## ZAPYTANIA I WYJAŚNIENIA TREŚCI SPECYFIKACJI WARUNKÓW ZAMÓWIENIA (SWZ)

dotyczy: postępowania o udzielenie zamówienia publicznego nr 2023/S 99-307840 ZP/9/2023:

# Przekrój 10 - 10

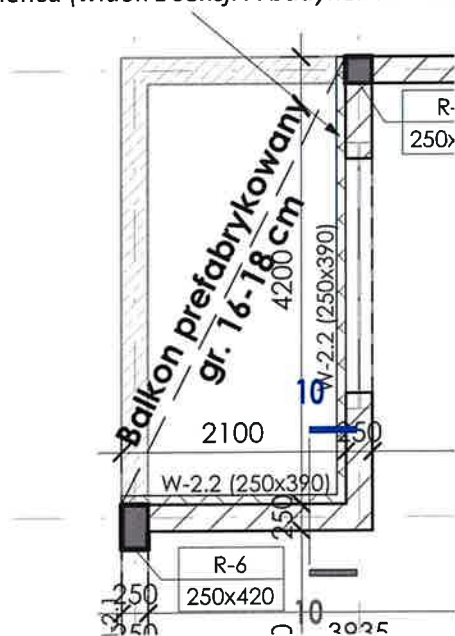
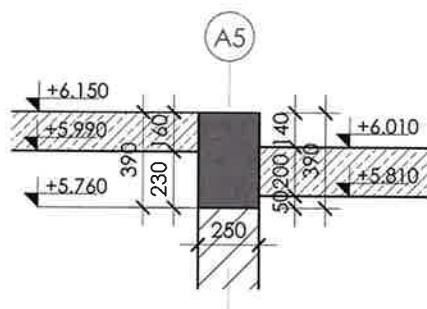
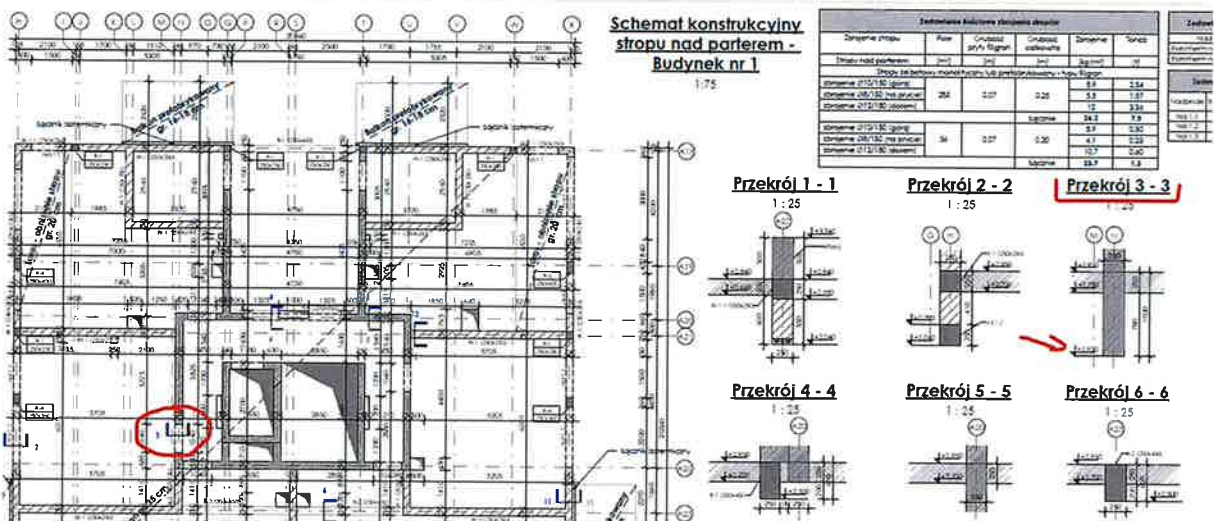
9. Prosimy o wyjaśnienie – ponieważ z konstrukcji nie wynika takie rozwiązanie w zakresie pokazanym poniżej:

Po pierwsze, wieniec w projekcie konstrukcji nie jest pokazany jako element który wystaje ponad strop, po drugie w tym miejscu na rzucie nie występuje ściana żelbetowa tylko murowana – zatem pytanie co należy uwzględnić w kalkulacji? Wykonanie poszerzenia dołem stolarki i dolania do niej warstw wylewki? Czy wykonanie pogrubionego ponad strop wieńca – w takim wypadku prosimy o korektę rysunków zbrojeniowych celem poprawnej kalkulacji prac potrzebnych do wykonania.

*Odp.: Zamawiający informuje, że na schematach oznaczono przekrój przez balkon oraz inny typ wieńca (widok z sekcji A budynek nr 2 schemat konstrukcyjny nad I piętrzem).*

Na przekroju pokazano podniesienie wieńca w rejonie przybalkonowym

Na rysunku szal-zbroj, podniesiony wieniec został zaszbrojony:

2 poz. Wieniec W-2.2  
wyk. ~40m

Na rysunku szal-zbroj. balkonów wieniec również ma taką formę:

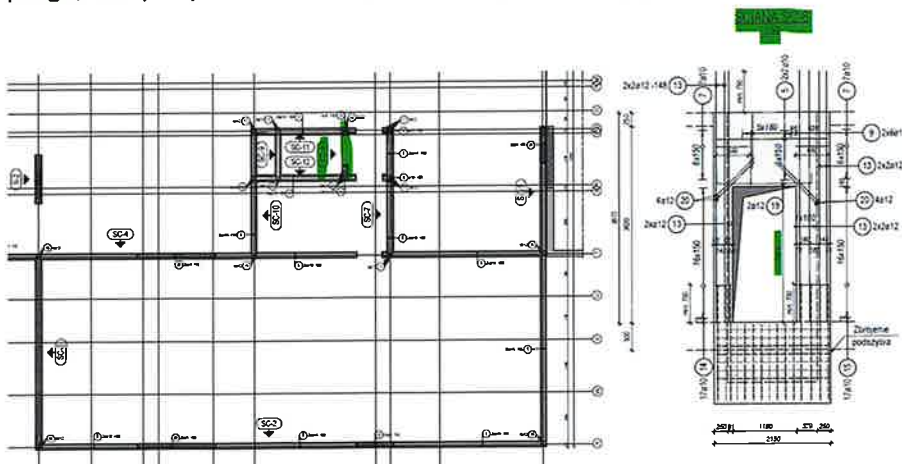
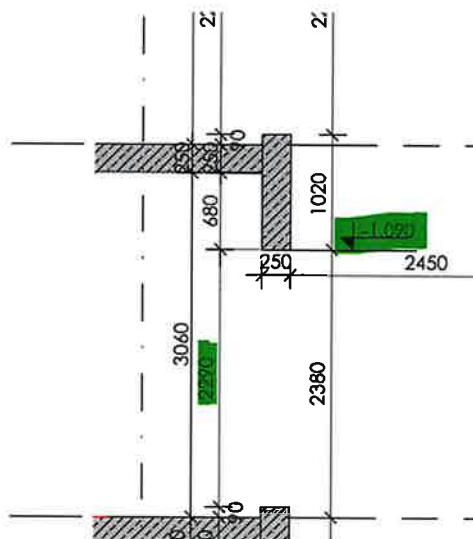
- Prosimy o wskazanie poprawnej wysokości otworu dla ścian trzonu windowego w Sekcji A3 na poziomie garażu, ponieważ na rysunku słupów i ścian mamy wysokość 250cm, natomiast na rysunku trzonu mamy wysokość 229cm – która z nich jest poprawna – prosimy o podanie tej informacji celem odpowiedniej wyceny prac związanych z montażem wind. Dodatkowo na rysunku trzonu pokazany jest „próg” natomiast na rysunku zbrojeniowym ściany brak takiego pręgu, który z rysunków należy traktować jako wiążący?

*Odp.: Zamawiający potwierdza konieczność korekty rysunków konstrukcyjnych w celu zawężenia otworów. Skorygowane rysunki w tym zakresie stanowią Załącznik nr 7 do niniejszych odpowiedzi.*

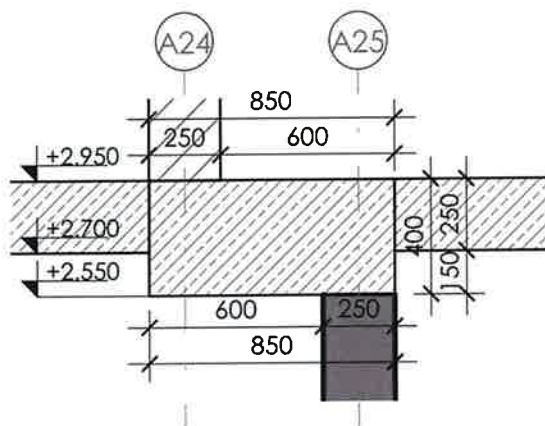
15. Prosimy o potwierdzenie, że nie należy przewidywać zbrojenia na przebicie dla płyt fundamentowych oraz stropów żelbetowych.

*Odp.: Zamawiający informuje, że w fundamentach wydano dodatkowe zbrojenie na przebicie,*

*a w stropach wydano pasy pogrubiające w miejscach gdzie przebicie stanowiło problem.*

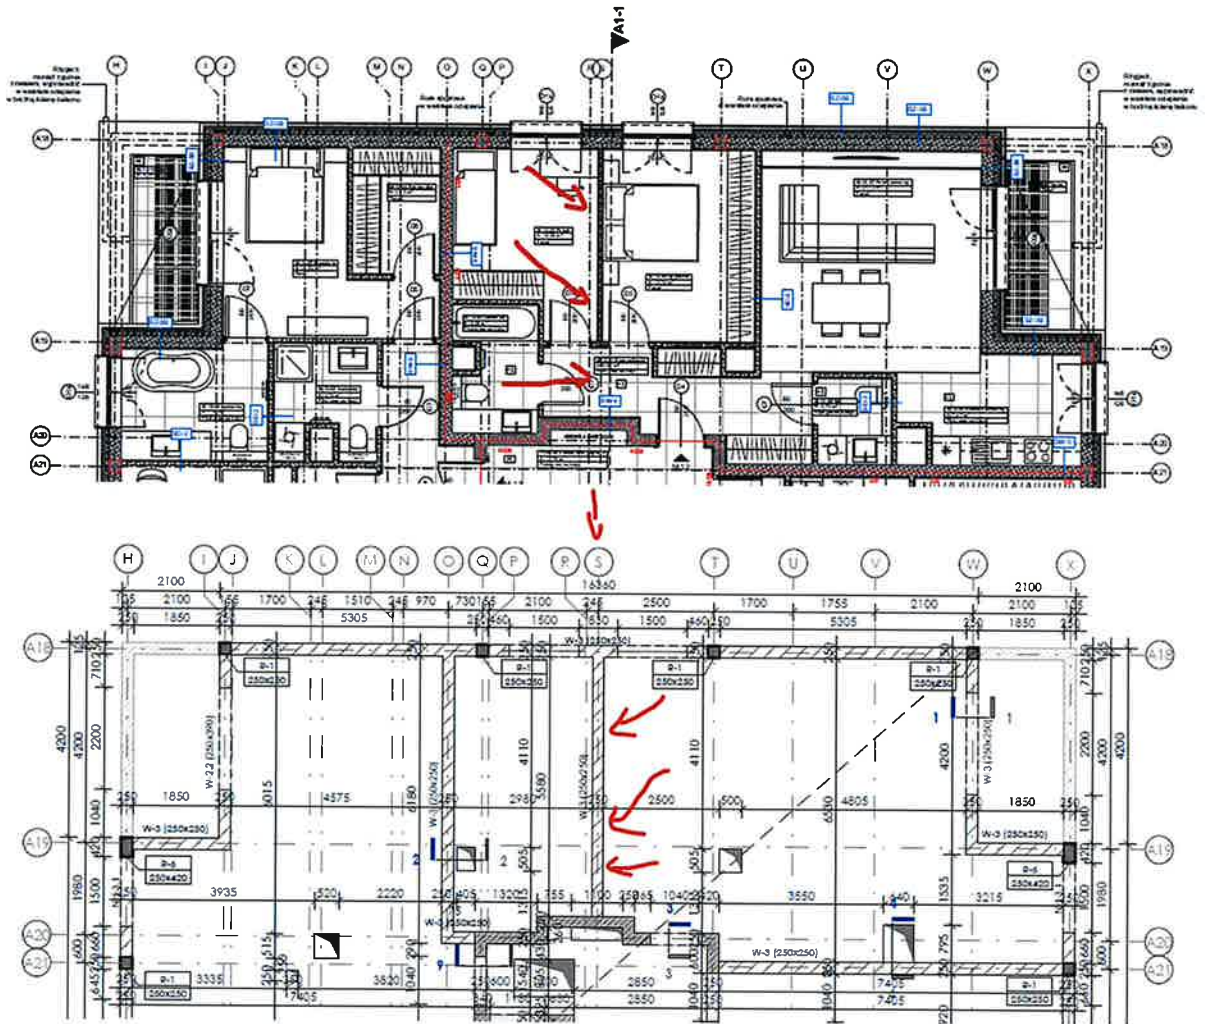
8. Prosimy o wyjaśnienie ponieważ, w dokumentacji wydaje się być błędne zaznaczenie zakresu z obniżonym stropem dla stropu nad parterem, patrząc na aranżację pierwszego piętra budynku B1 sekcja A. Również przekrój 8-8 wydaje się być błędny.

*Odp.: Zamawiający informuje, że zarówno na rzucie jak i przekroju oznaczono poprawnie zakres, obniżenie można przelać dopiero na belce w osiach A24-A25, na stropie wewnątrz pomieszczenia należy wyrównać poziom warstwami wykończeniowymi.*

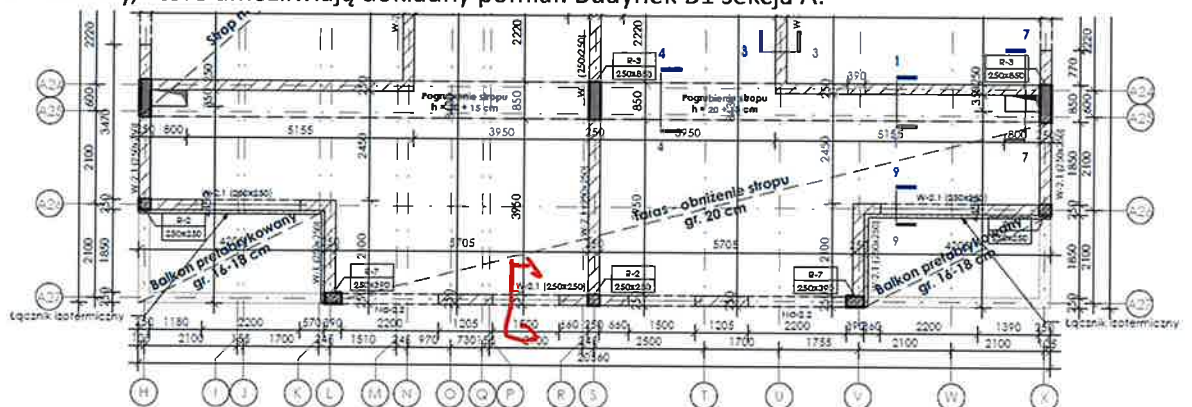
9. Prosimy o wyjaśnienie rozbieżności pomiędzy rysunkiem architektury przedstawiającym rzut drugiego piętra budynku B1 sekcja A, a rysunkiem przedstawiającym rzut konstrukcji jako stropu nad 2 piętrem wraz z pokazaniem ścian konstrukcyjnych poniżej tego stropu, który rysunek jest poprawny i według, którego należy zliczać ilości prac potrzebnych do wykonania – mowa tutaj o wskazanej ścianie konstrukcyjnej (według projektu konstrukcji) lub ścianie działowej (według architektury)?

Odp.: Zamawiający informuje, że prawidłowe są rysunki konstrukcyjne. Jest to ściana nośna.

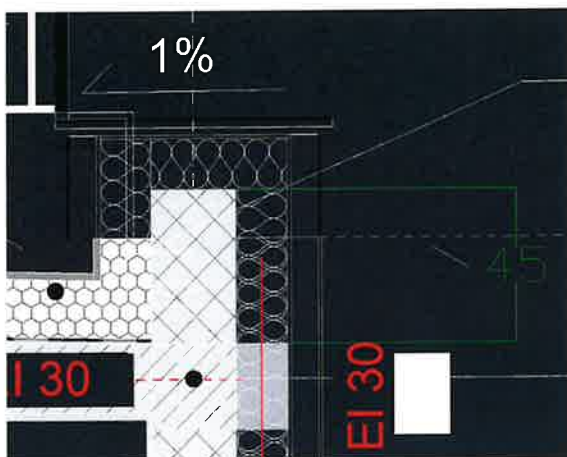
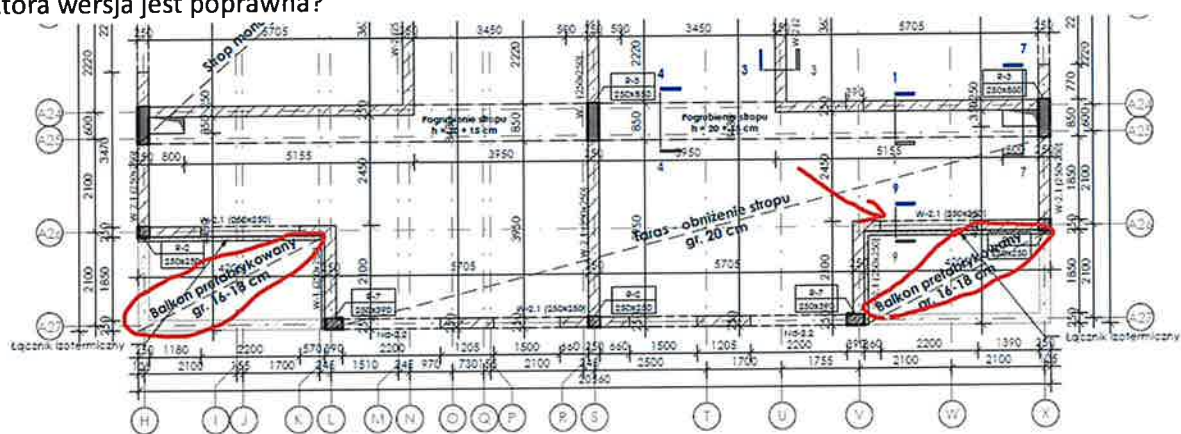
10. Prosimy o wskazanie wysokości/dodanie przekroju w zaznaczonym miejscu celem pokazania/wskazania wysokości atyki w tym miejscu lub udostępnienie rysunków dwg architektury, które umożliwią dokładny pomiar. Budynek B1 sekcja A.

Odp.: Zamawiający informuje, że na etapie składania ofert nie udostępnia dokumentacji w formacji dwg. Wiążący jest wymiar z rysunków architektonicznych, wysokość  $h=45\text{cm}$ .

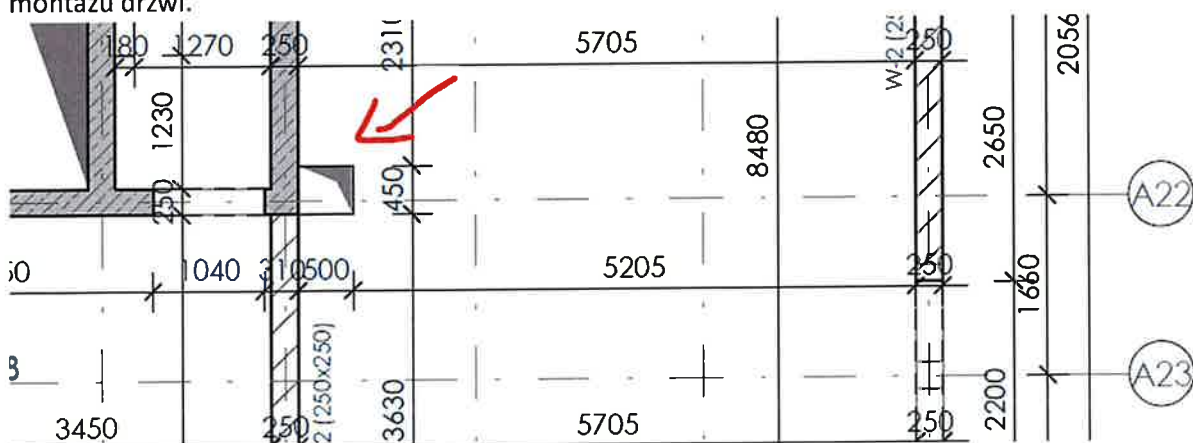
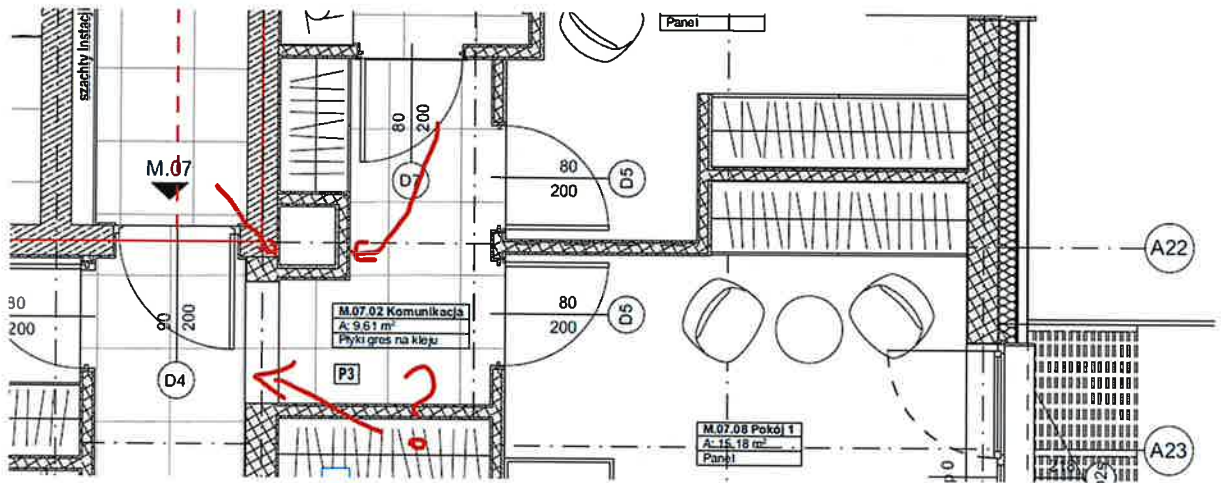
11. Prosimy o wyjaśnienie, ponieważ na stropie budynku B1 sekcja A rzędna +6,01 pokazano prefabrykowane balkony, tymczasem wydaje się być tam uciążłone obniżenie stropu gr. 20cm, która wersja jest poprawna?

*Odp.: Zamawiający informuje, że we wskazanych miejscach są balkony prefabrykowane na łącznikach izotermicznych.*

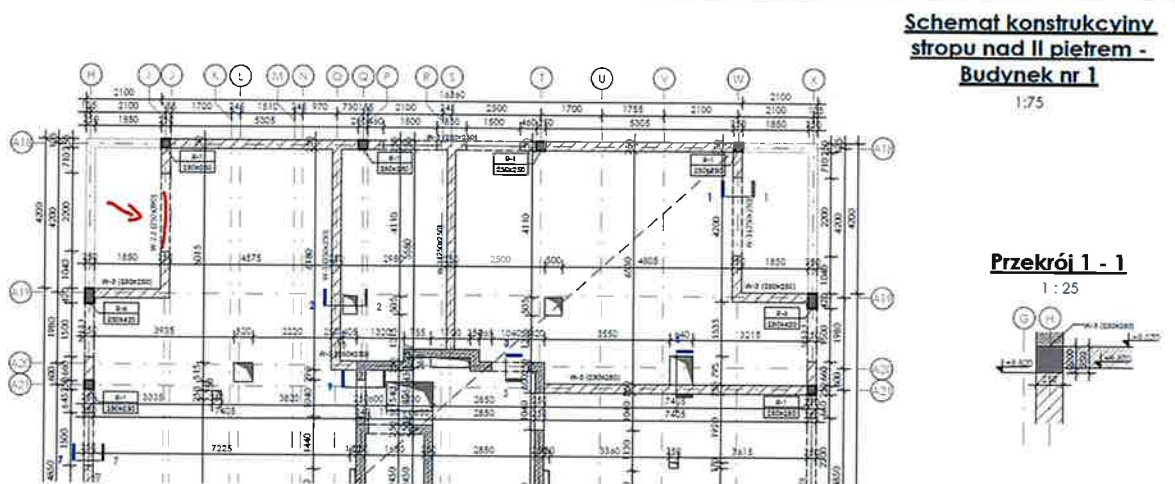
12. Prosimy o podanie rysunku, według którego otworowanie stropu jest poprawne dla budynku B1 sekcja A poniżej przykład różnicy pomiędzy rysunkami architektury a konstrukcji, dodatkowo prosimy o wskazanie wymiarów otworu - w szczególności jego wysokości -(drzwiowego?) pokazanego na poniższym rysunku oraz potwierdzenie, że nie należy przewidywać tam montażu drzwi.

*Odp.: Zamawiający informuje, że we wskazanym miejscu należy przewidzieć otwór wg projektu konstrukcji. Obudowa pionu została zaprojektowana większa, aby uwzględnić głębokość dla zabudowy szafy. W miejscu wskazanym na rzucie nie przewidziano montażu drzwi.*

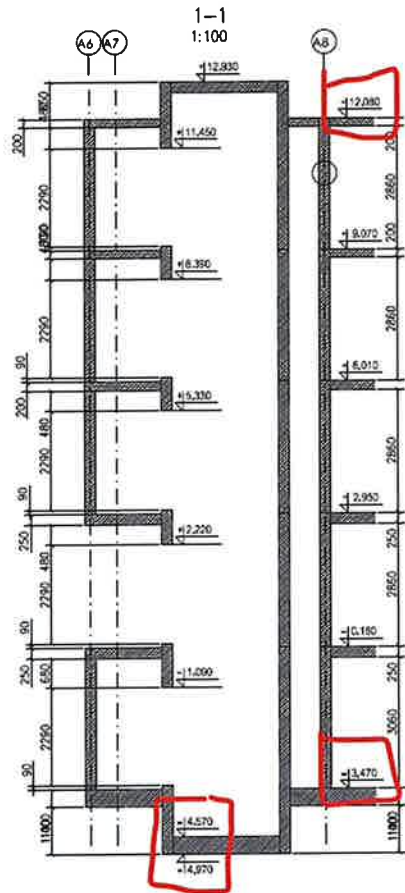
13. Prosimy o wyjaśnienie czy w tym miejscu należy w wycenie uwzględnić W.2.2 czy jednak W-3? Budynek B1 Sekcja A.

*Odp: Zamawiający informuje, że należy wycenić W-3 analogicznie jak po drugiej stronie.*

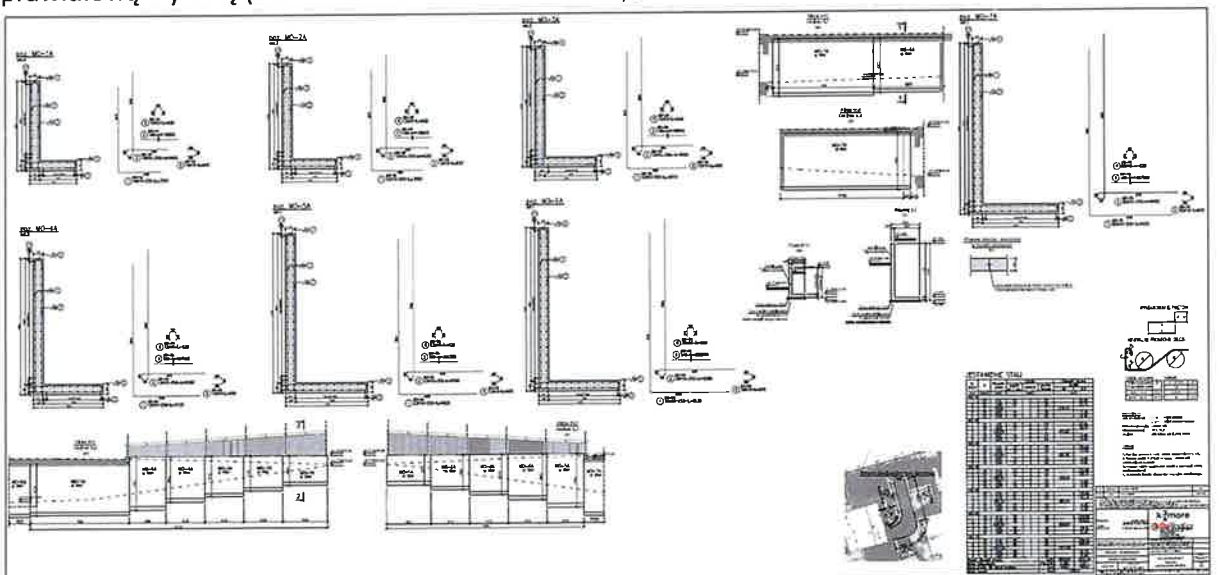
14. Prosimy o wyjaśnienie przekrój przez trzon pokazuje błędne rzędne konstrukcji np. poziom płyty fundamentowej na rysunku konstrukcji przedstawiającym płytę to -4,03m natomiast na przekroju konstrukcji trzonu to -3,47m – który rysunek jest poprawny? Budynek B2 sekcja A (analogiczny błąd pojawia się w budynku B1 sekcja A) prosimy o stosowną korektę dokumentacji celem przygotowania poprawnej i rzetelnej kalkulacji prac do wykonania.

Odp: Zamawiający informuje, że skorygowane rysunki stanowią Załącznik nr 7 do niniejszych odpowiedzi.

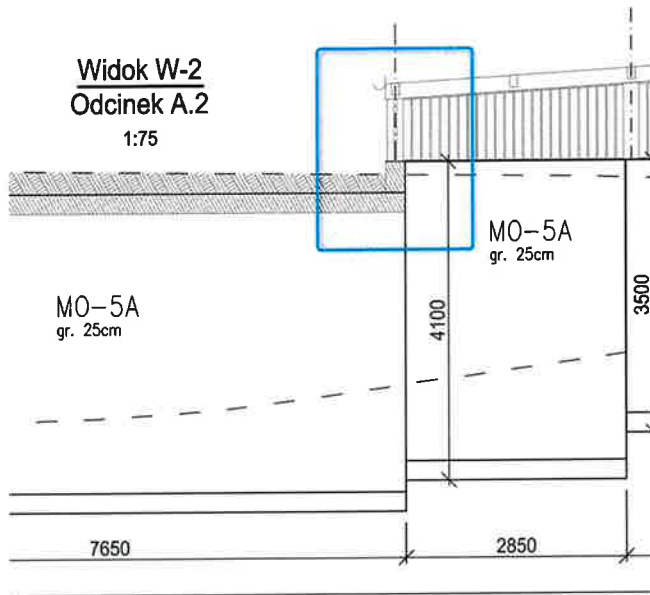
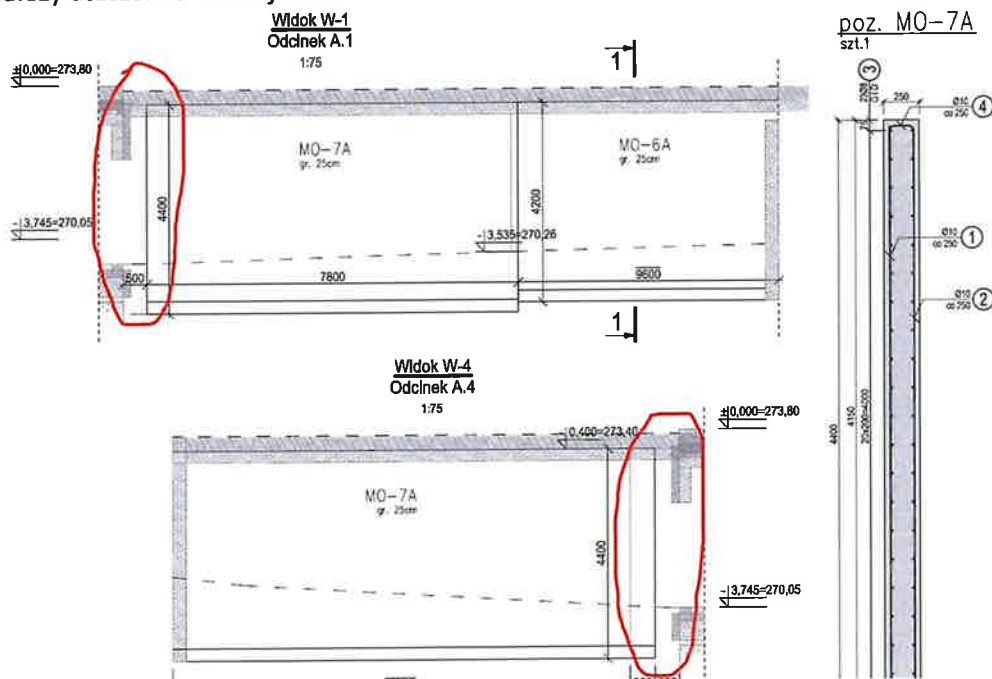
16. Prosimy o wskazanie jednoznacznie gdzie zlokalizowana jest belka pokazana na poniższym rysunku jako zadanie rampy zjazdowej.

Odp.: Zamawiający informuje, że belka znajduje się od strony wjazdu do garażu.

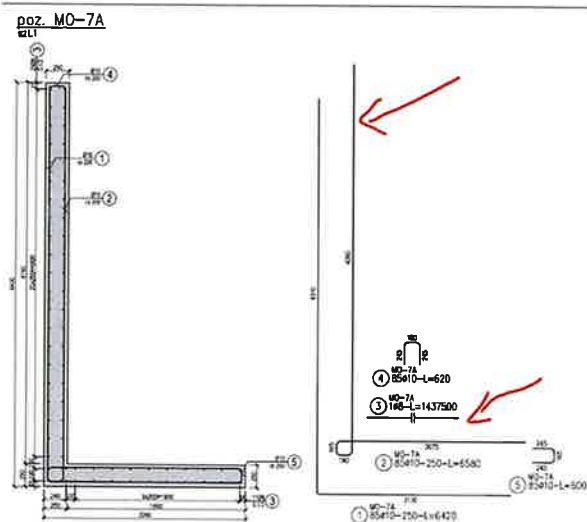
17. Prosimy o wyjaśnienie czy pomiędzy garażem a murem oporowym ma być 0,5m przerwa?? Jak należy uszczelnić to miejsce?

*Odp.: Zamawiający informuje, że fizycznie przerwa nie występuje w tym miejscu, sam garaż został "wypuszczony" o 50cm ze względu na brak miejsca dla bramy.*

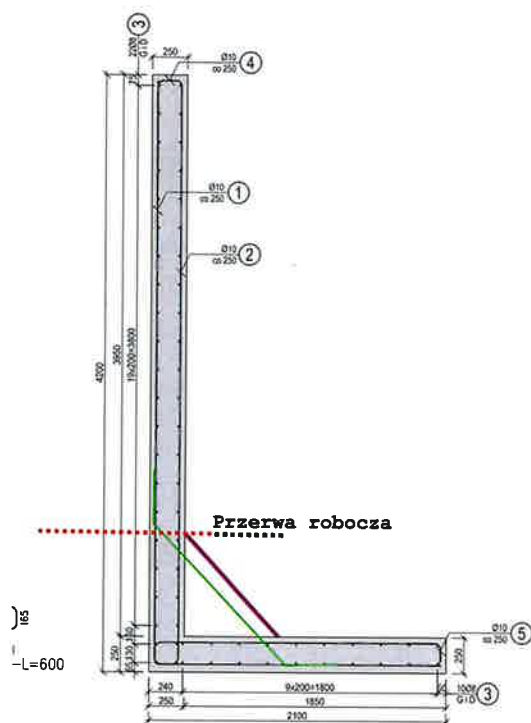
18. Prosimy o wyjaśnienie jak należy montować pręty fi 10 na wysokość ponad 4m w takim kształcie figury jak pokazano w projekcie, takie rozwiązanie powoduje oszczędność w stali na zakładach, ale znacznie podnosi koszty wykonawstwa – niewspółmiernie do oszczędności na materiale. Prosimy o informacje jak Zamawiający będzie traktował na etapie realizacji takie sytuacje?

*Odp.: Zamawiający informuje, że w murach powyżej 3,0 m dodano dodatkowy element usztywniający w postaci trójkąta o wymiarach boku 0,6x0,6m oraz wykonano zakład powyżej przerwy roboczej. Skorygowano rysunki zawarte są w Załączniku nr 8.*

## MATERIAŁY

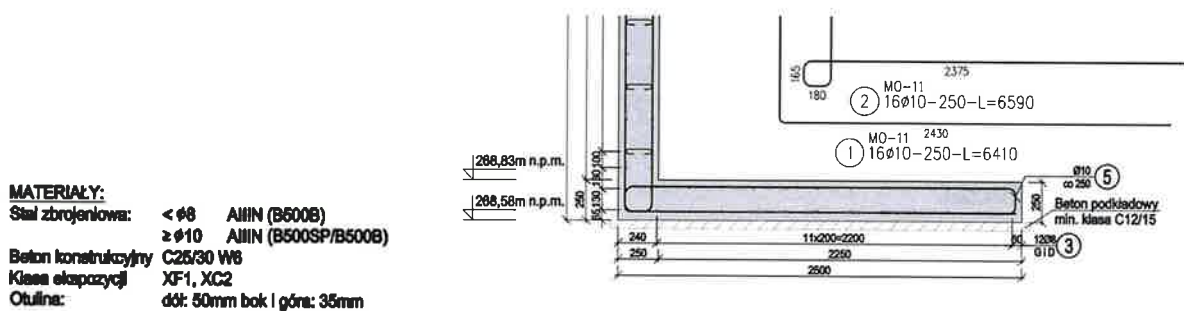
Strop na 1 piętrze: C25/30 jak w opisie technicznym czy C30/37 W8 jak na rysunku

Konstrukcja dachu: C25/30 jak w opisie technicznym czy C30/37 W8 jak na rysunku

Balkony: C30/37 jak w opisie technicznym czy C25/30 jak na rysunku

Mur oporowy w granicy działki: beton konstrukcyjny C30/37W8 jak w opisie technicznym czy C25/30W6 jak na rysunku ? C8/10 jak w opisie czy C12/15 jak na rysunku?
